女川原子力発電所保安規定審査資料	
資料番号	TS-81 (改1)
提出年月日	2022年11月16日

女川原子力発電所2号炉

保安規定第48条（格納容器内の酸素濃度） の変更について

東北電力株式会社

図1 火災発生リスクの低減を考慮した原子炉の運転サイクル

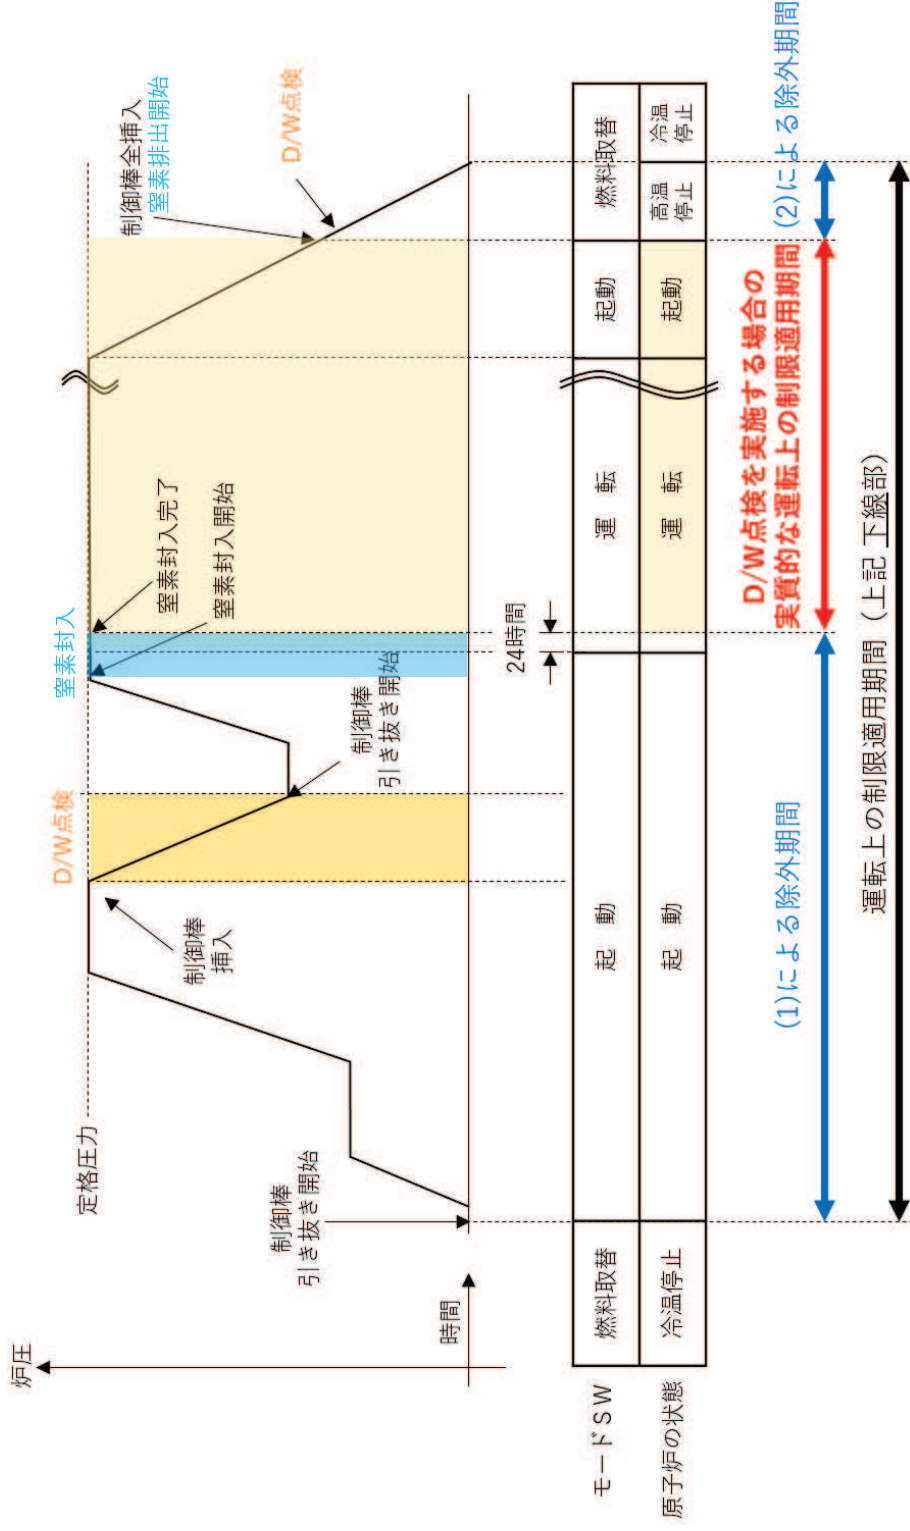
このため、従来は原子炉の状態が「運転」（原子炉起動時の「運転」になってからの24時間及び原子炉停止時の「起動」になる前の24時間を除く）において運転上の制限を適用していたが、原子炉の状態が「運転」、「起動」及び「高温停止」において運転上の制限を適用することに変更する。

なお、原子炉起動時にドライウェル点検を実施する場合は、窒素ガス封入作業を考慮し、ドライウェル点検後の原子炉の状態が「起動」以降、「運転」になってからの24

時間後までの期間は運転上の制限を適用しないこととする。

原子炉の停止時にドライウェル点検する場合は、原子炉が高温停止の状態において、ドライウェル点検を実施する必要^{*}があることから、制御棒全挿入後の「高温停止」は運転上の制限を適用しないこととし、窒素排出操作を実施する。

原子炉の状態が運転、起動および高温停止において、格納容器内の酸素濃度は、表48-1で定める事項を運転上の制限とする。ただし、次の(1)または(2)の期間は除く。

(1) 原子炉を起動する時にドライウエル点検を実施する場合であって、原子炉の状態が起動以降、運転になってからの24時間後までの期間

(2) 原子炉の停止する時にドライウエル点検を実施する場合であって、制御棒全挿入後の原子炉の状態が高温停止の期間

第 8-1 図：火災発生リスクの低減を考慮した原子炉の運転サイクル

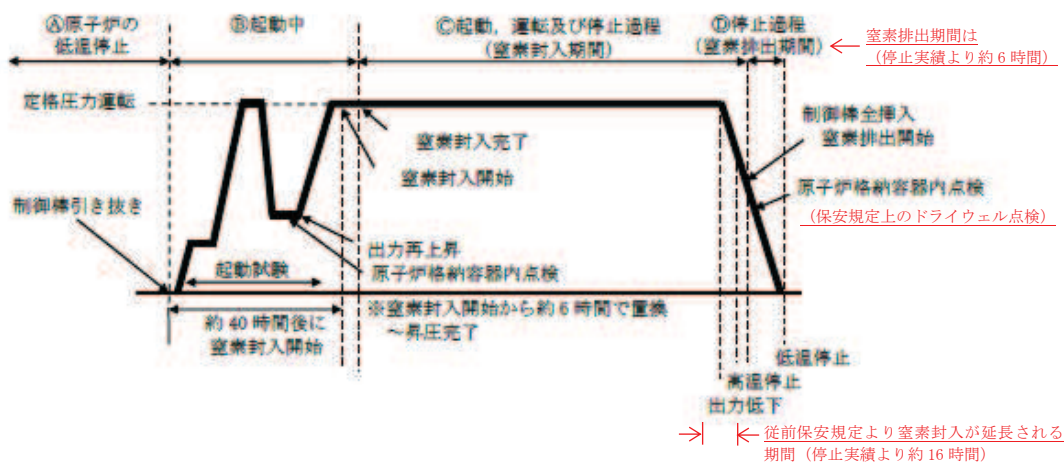
- ・制御棒引き抜き（原子炉の高温・低温停止状態の外へ移行）
- ・出力上昇・起動試験・出力低下・制御棒全挿入（原子炉の高温停止状態へ移行）
- ・原子炉格納容器内点検
- ・窒素封入
- ・制御棒引き抜き・出力再上昇（原子炉の高温・低温停止状態の外へ移行）

まとめ資料からの追記箇所を赤字にて示す

火災の発生リスクを低減するためには、原子炉の起動時において窒素置換されない期間をできるだけ少なくすることが有効である。よって、原子炉の停止過程においては、原子炉が高温停止の状態において、原子炉格納容器内点検を実施する必要[※]があることから、制御棒全挿入後の高温停止状態にて窒素排出操作を実施する。
